Besluit CHI

Onderwerp
Peilbesluit jaarlijkse herziening peilbesluiten 2018

Toelichting jaarlijkse herziening peilbesluiten 2018

bundeling van factsheets 2018

Factsheet 20: Vier Noorder Koggen wijziging peilgebiedsgrenzen.

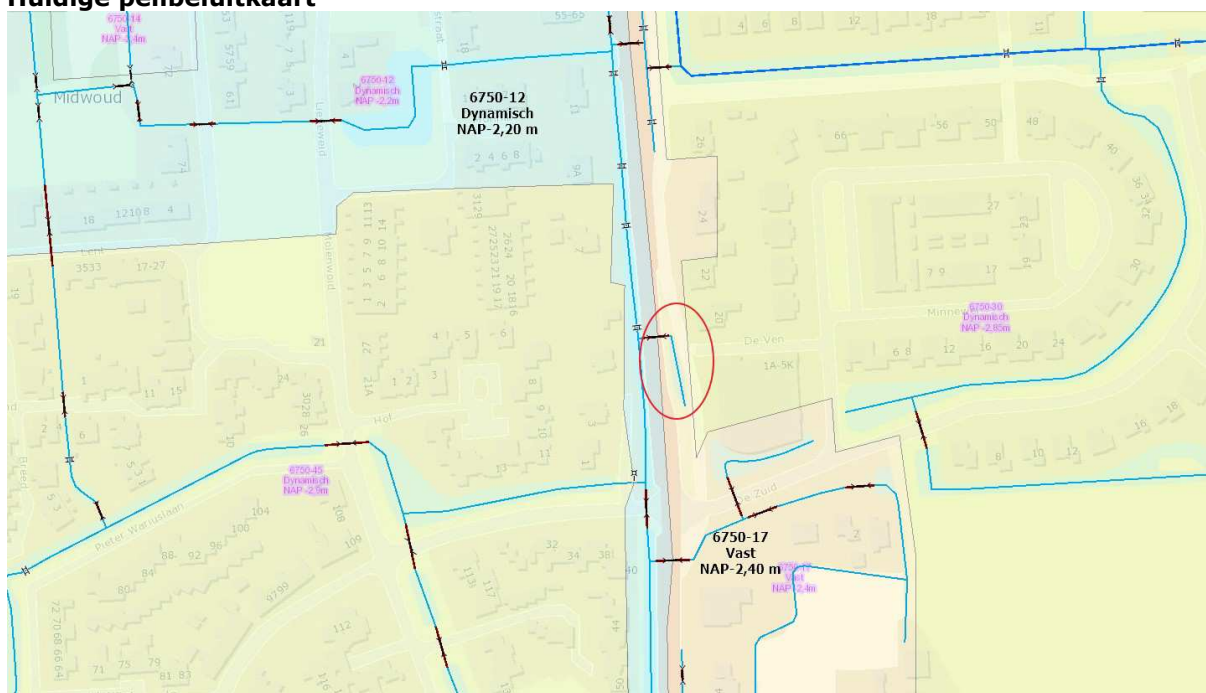
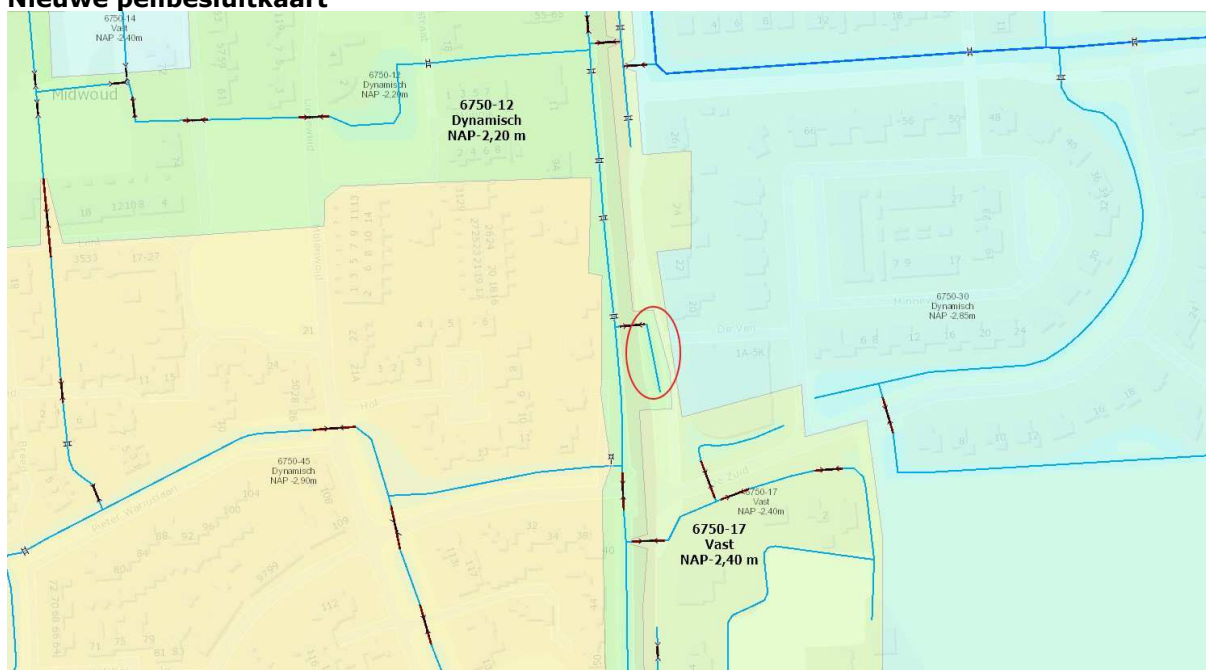
Aanleiding bijstelling
In het nieuwe peilbesluit van 2017 blijken een aantal foutjes te zijn geslopen in de begrenzing van een aantal peilgebieden. Deze wijzigingen hebben géén gevolgen voor de situatie buiten maar moeten wel aangepast worden zodat de peilgebiedsgrenzen kloppen met de situatie buiten.

Bijstelling – verandering	
peilgebied	omschrijving
6750-58 / 6750-12	Een tweetal duikers blijkt in het naastgelegen peilgebied 6750-58 te liggen; zie onderstaande tekening 1.
6750-34 / 6750-53	Een waterloop blijkt in de praktijk in het naastgelegen peilgebied 6750-53 te liggen; zie onderstaande tekening 2.
6750-12 / 6750-17	Een waterloop blijkt in de praktijk in het naastgelegen peilgebied 6750-12 te liggen; zie onderstaande tekening 3.

Afweging en effecten
Deze wijzigingen van peilgebiedsgrenzen betreft het aanpassen van de grenzen aan de in de praktijk aanwezige situatie met de gevoerde peilen. Deze wijzigingen betreffen fouten bij het tekenen van de peilengebiedsgrenzen. Aangezien het een administratieve wijziging betreft is er geen peilafweging of effectonderzoek nodig.

Factsheet 21: Heemskerk, waterberging Noorderveld

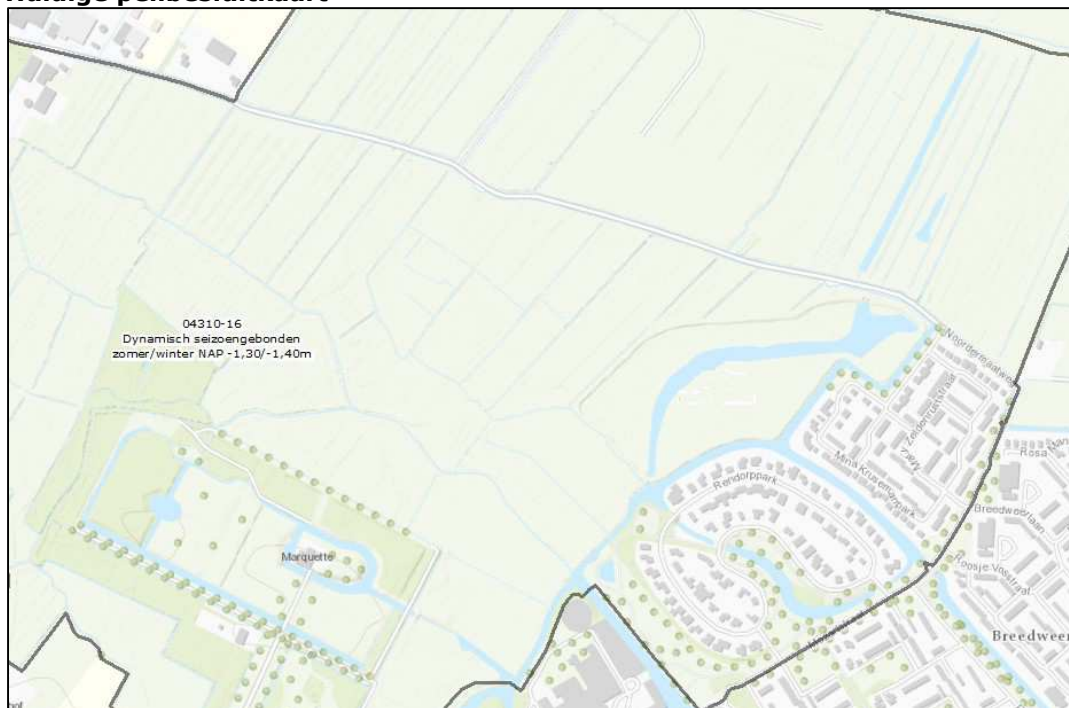
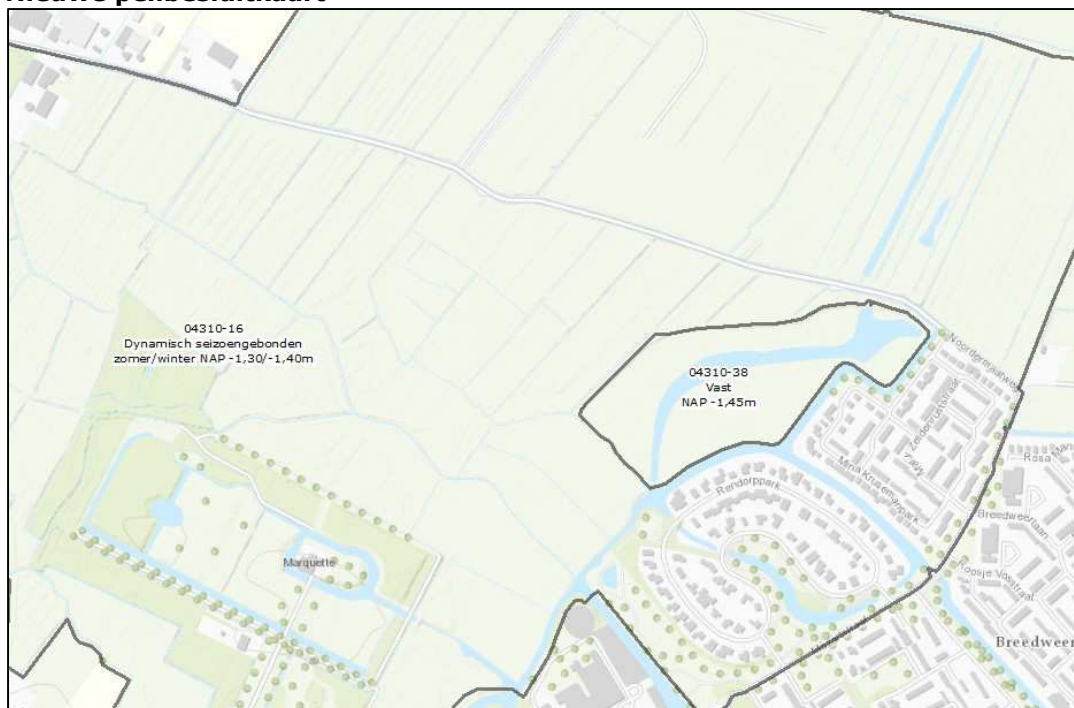
Aanleiding bijstelling
Net ten noordwesten van de bebouwde kom van Heemskerk is de waterberging Noorderveld aangelegd. In het inrichtings- en beheerplan is opgenomen dat in de waterberging in principe een vast peil wordt gehanteerd van NAP -1,45 meter. In tijden van wateroverlast mag kortdurend een hoger peil gevoerd worden. Daarnaast is in dit beheerplan opgenomen dat eind februari/begin maart een klein laagje water van circa 5 cm op het maaiveld mag worden gezet. Doel is te voorkomen dat weidevogels in het natte deel (verlaagde maaiveld) gaan broeden en zo beschadiging/vernietiging van broedsel tijdens een hevige regenbui ontstaat. PWN krijgt de mogelijkheid om zelf water in te laten. Deze peilopzet door PWN wordt door middel van een vergunning voor een peilafwijking vastgelegd.

Bijstelling – verandering	
<i>type</i>	<i>omschrijving</i>
Nieuw peilgebied	Binnen peilgebied 04310-16 komt het nieuwe peilgebied 04310-38 met een vast streefpeil van NAP -1,45 meter.

Afweging en effecten
Het in het inrichtingsplan genoemde peil van NAP -1,45 meter wordt sinds de aanleg van de waterberging gehanteerd. Er is dus ook geen sprake van een peilwijziging in de praktijk, het gaat om een administratieve wijziging. Er zijn dus geen effecten op de omgeving.

Factsheet 22: Beverwijk, Beveland

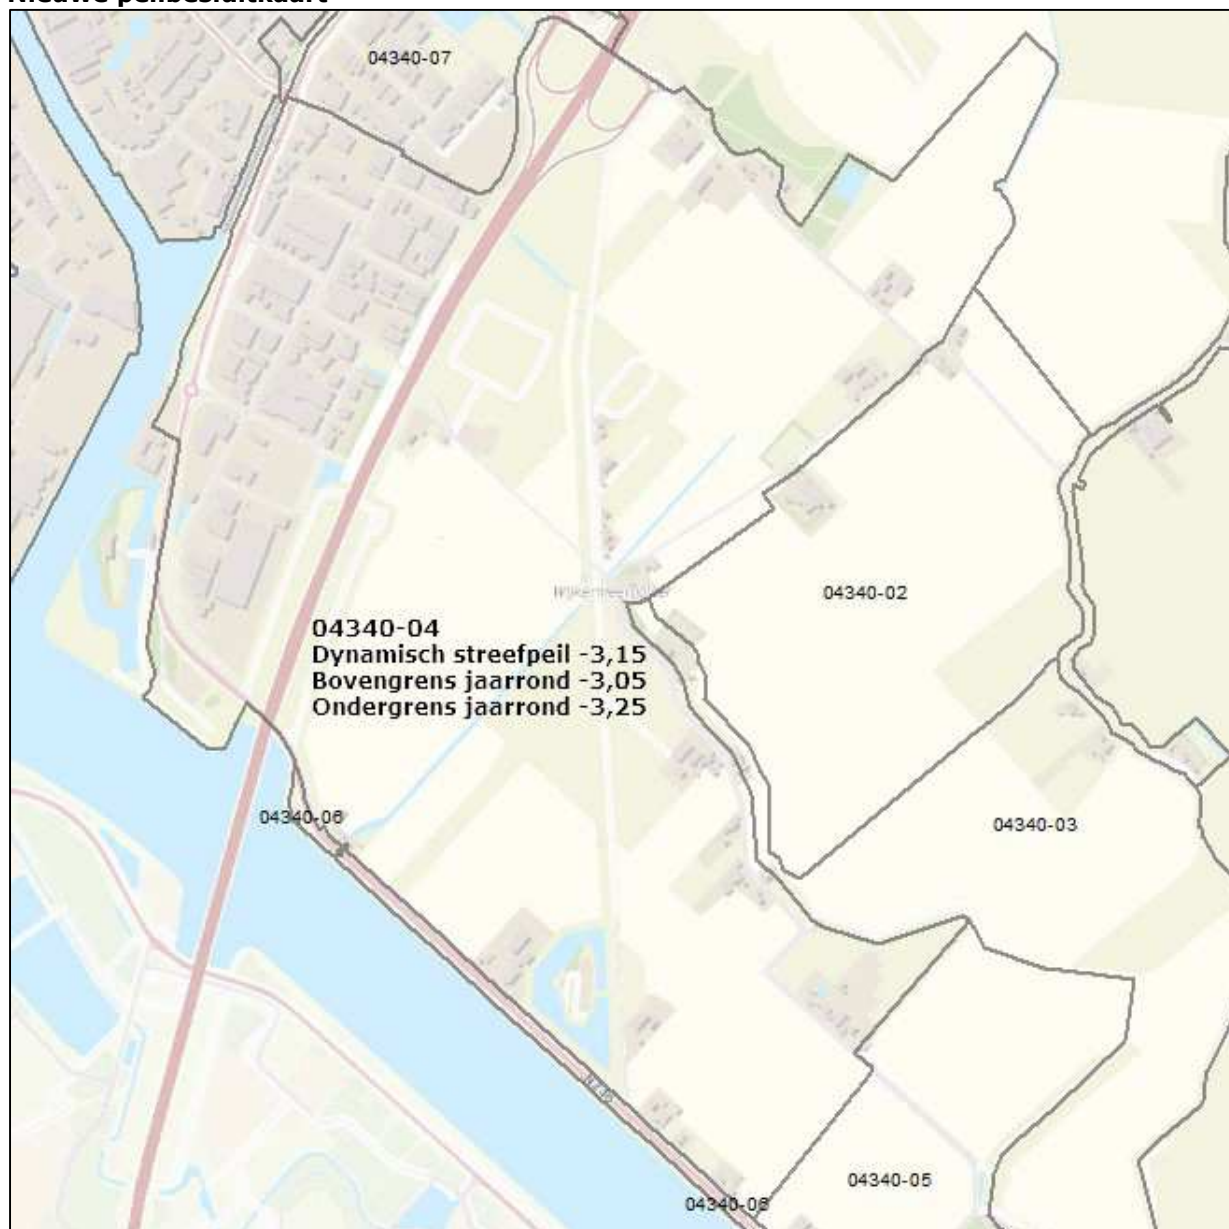
Aanleiding bijstelling
In peilbesluit Midden-Kennemerland staat voor peilgebied 04340-04 in de Wijkermeer aangegeven dat er sprake is van jaarrond dynamisch peilbeheer. Voor de bovengrens in de winter is er echter onbedoeld een ander peil (NAP -3,15 meter) opgenomen dan de bovengrens in de zomer (NAP -3,05 meter). Met deze wijziging wordt de bovengrens voor de winter in het peilbesluit hersteld, waardoor dit weer in lijn is met het (jaarrond) dynamisch peilbeheer. In de praktijk verandert er niets, het peilbeheer blijft gelijk.

Bijstelling – verandering	
<i>type</i>	<i>omschrijving</i>
Administratieve peilwijziging	Voor peilgebied 04340-04 wordt voor het winterseizoen een bovengrens opgenomen van NAP -3,05 meter. In het vigerende peilbesluit was hiervoor per ongeluk een peil van NAP -3,15 meter opgenomen, wat gelijk is aan het streefpeil.

Afweging en effecten
Het wijzigen van de peilbeheermarge in de winter is een administratieve wijziging. In de praktijk verandert er niets aan het beheer. Om die reden is er geen peilafweging of effectonderzoek nodig.

Factsheet 24: Hoogwoud, Oosterboekelweg

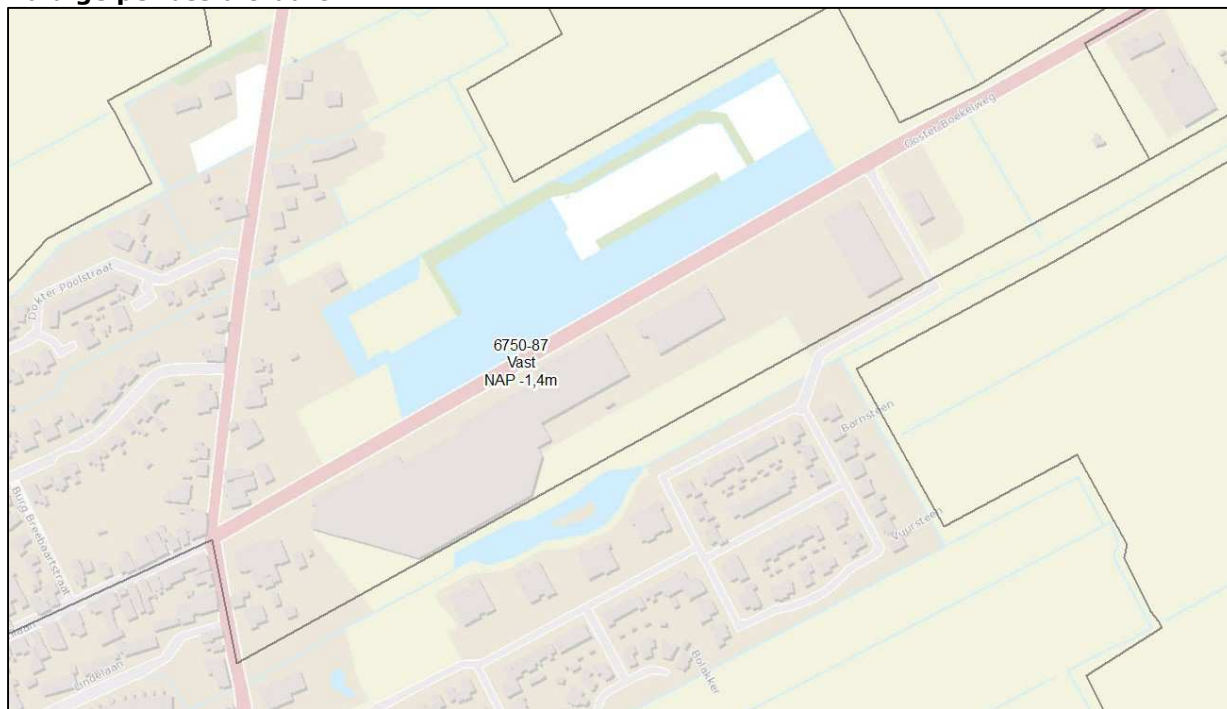
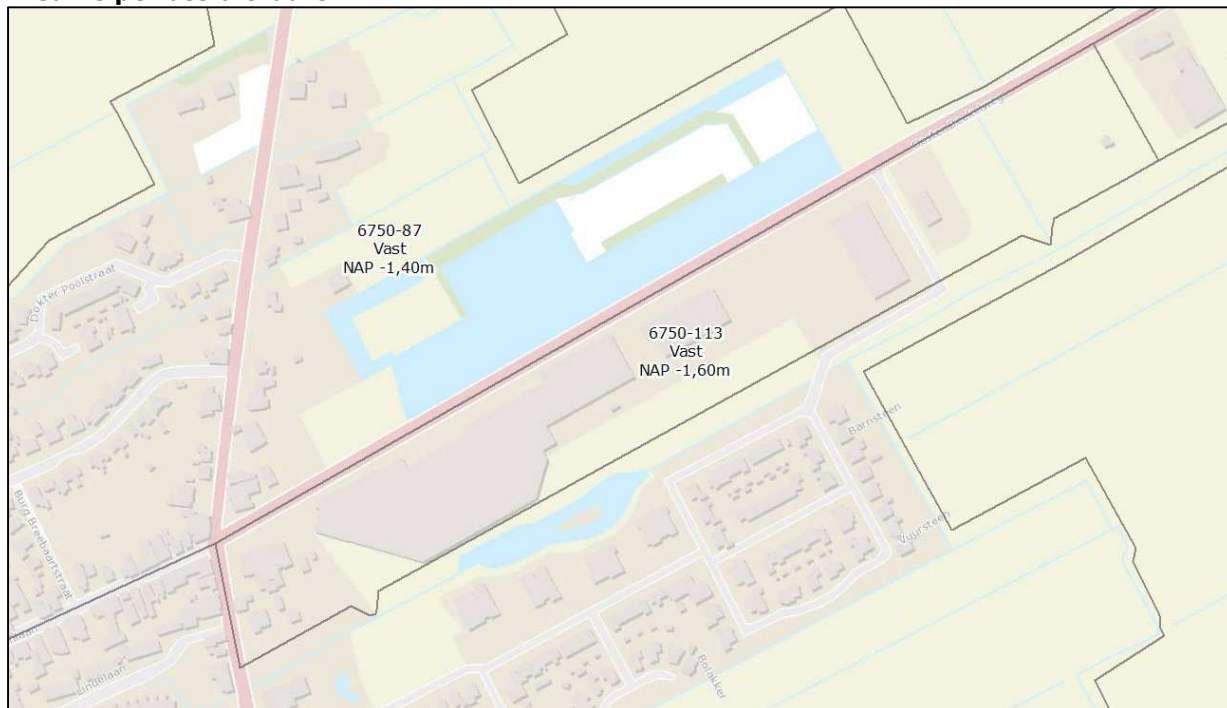
Aanleiding bijstelling	
In het nieuwe peilbesluit van 2017 blijkt een fout geslopen te zijn ten opzichte van de werkelijke situatie. Namelijk het deel van peilgebied 6750-87 (NAP -1,40 meter) ten zuiden van de Oosterboekelweg te Hoogwoud, ter plaatse van Tuincentrum De Boet, blijkt op een NAP -1,60 meter peil te zitten, met een eigen afwatering naar de ten zuiden ervan gelegen Dieringersloot. Hier is een nieuw peilgebied 6750-113 voor gemaakt. Dit heeft géén gevolgen voor de situatie buiten, maar moet wel aangepast worden zodat de peilen kloppen met de situatie buiten.

Bijstelling – verandering	
peilgebied	omschrijving
Nieuw peilgebied	Er bevindt zich in peilgebied 6750-87 een deel met een ander peil. Dit wordt een nieuw peilgebied 6750-113 met vast peil van NAP -1,60 meter.

Afweging en effecten	
De toevoeging van peilgebied 6750-113 betreft het aanpassen van de peilgebieden aan de in de praktijk aanwezige situatie met de gevoerde peilen. Door het beschikbaar komen van meer gedetailleerde waterhoogtemetingen kunnen de peilgrenzen nauwkeuriger worden ingetekend. Aangezien het een administratieve wijziging betreft is er geen peilafweging of effectonderzoek nodig.

Factsheet 25: Wognum, Oosteinderweg

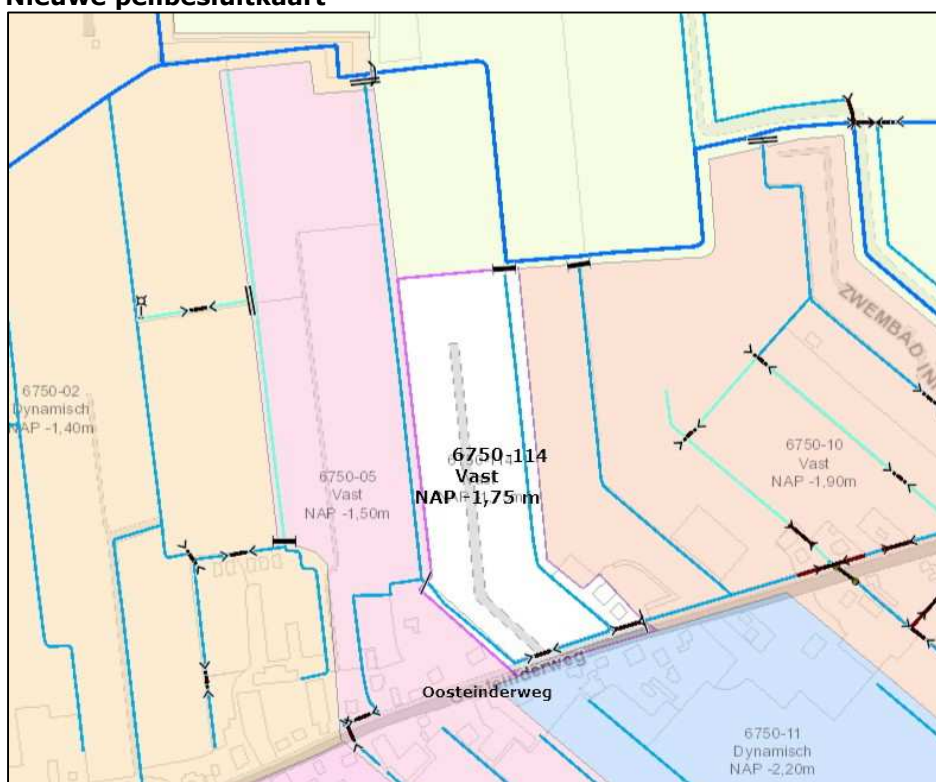
Aanleiding bijstelling	
Uit nieuwe waterhoogtegegevens (gebaseerd op AHN3) blijkt dat er zich een apart peilgebied bevindt in peilgebied 6750-05. Dit peilgebied is een nieuw peilgebied 6750-114 met een vast peil van NAP -1,75 meter.

Bijstelling – verandering	
type	omschrijving
Nieuw peilgebied	Er bevindt zich in peilgebied 6750-05 een deel met een ander peil. Dit wordt een nieuw peilgebied 6750-114 met vast peil van NAP -1,75 meter. Bij deze actie is de noordelijke grens van 6750-114 ook iets naar het noorden verschoven.

Afweging en effecten	
De toevoeging van peilgebied 6750-114 betreft het aanpassen van de peilgebieden aan de in de praktijk aanwezige situatie met de gevoerde peilen. Door het beschikbaar komen van meer gedetailleerde waterhoogtemetingen kunnen de peilgrenzen nauwkeuriger worden ingetekend. Aangezien het een administratieve wijziging betreft is er geen peilafweging of effectonderzoek nodig.

Factsheet 26: Spierdijk, nabij Noord-Spierdijkerweg 169-172

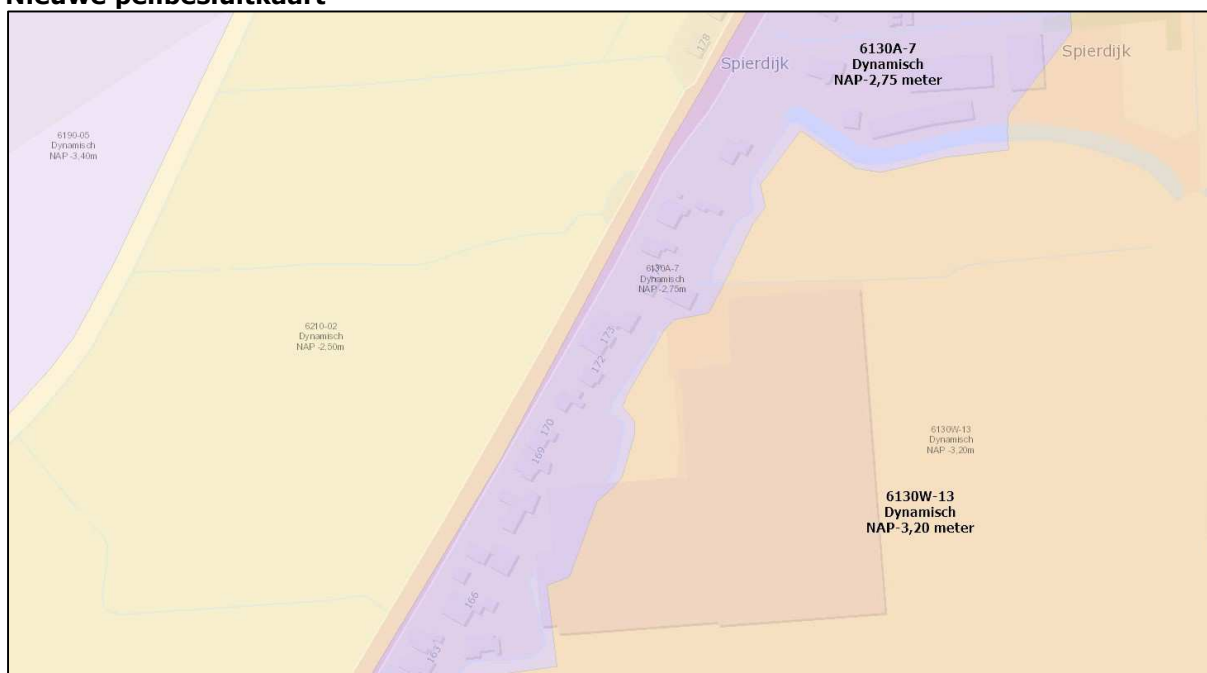
Aanleiding bijstelling
Na het met watervergunning (13.5695) verleggen van een gedeelte hoogwatersloot achter Noord-Spierdijkerweg 169 – 172 is de peilgebiedsgrens in het zuiden iets verschoven naar het oosten. De peilgrens tussen peilgebied 6130A-7 (NAP -2,75 meter) en 6130W-13 (NAP -3,20 meter) ligt nu iets ten oosten van de grens op de peilbesluitkaart. De wijziging bij Spierdijk is in factsheet 15 beschreven.

Bijstelling – verandering	
type	omschrijving
Peilgrenswijziging	Door de peilgrenswijziging tussen 6130A-7 en 6130W-13 wordt de nieuwe praktijksituatie in het peilbesluit vastgelegd. Dit is een administratieve wijziging.

Afweging en effecten
De peilwijziging is een gevolg van het verleggen van een gedeelte hoogwatersloot, waarvoor onder nr. 13.5695 watervergunning is verleend. Bij de behandeling van deze vergunning is de benodigde belangenafweging geweest, waardoor deze nu niet meer nodig is.
